# 改善箇所説明図

株式会社パプロ

荷役用昇降装置  
(商品名:コンビリフト)

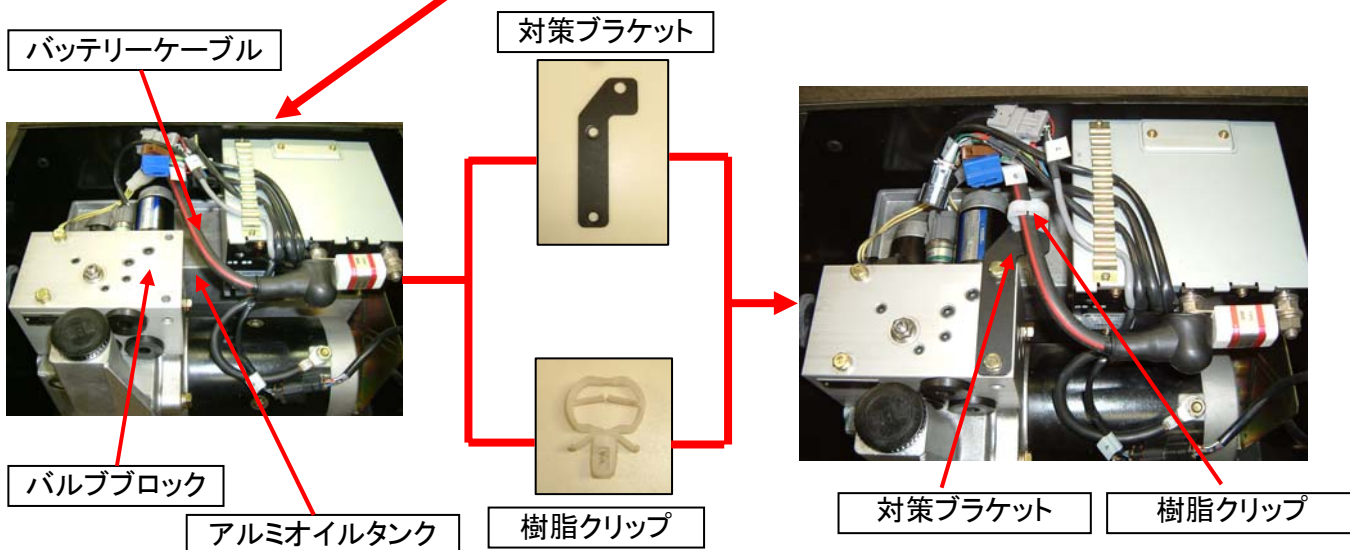
## 不具合発生箇所

荷台後部取付けの荷役用昇降装置(商品名:コンビリフト)の油圧発生装置(パワーユニット)への車両より電源取入れのための、バッテリーケーブルの配線が不適切なため、車両の振動等により、当該ケーブルの被覆が剥れショートするおそれがある。

## 改善の内容

全車両に対策ブラケットと樹脂クリップを取付けする。又、バッテリーケーブルを点検し、当該ケーブルが明らかに損傷しているものは、バッテリーケーブルを新品と交換する。
